Verkoop [Afd 8.4.2]

Niet conform

Verslagnummer: 28/04032024/32166/1/1

Schrijbergstraat 26, 9250, WAASMUNSTER
(België)

Elektrisch bord

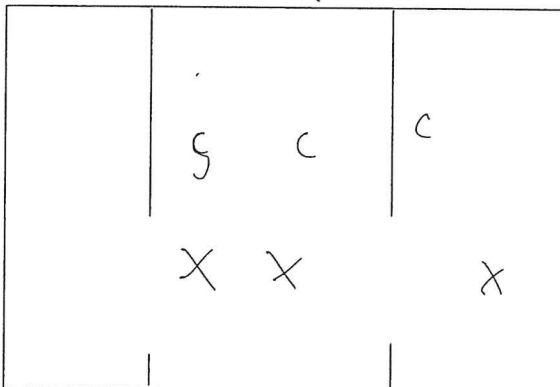
- De aarding van de stopcontacten zijn niet aangesloten op de aardingsgeleider. oAfd 5.3.5.2.b
- Er is geen deur aan het bord. oAfd 4.2.2.3; oAfd 4.2.2.1.b; oAfd 5.3.5.1

- Het verwijderen en/of openen van het beschermd volume is zonder meer mogelijk. Het is nodig hiervoor een of een gereedschap te gebruiken. – oAfd 4.2.2.3 ; oAfd 4.2.2.1.b
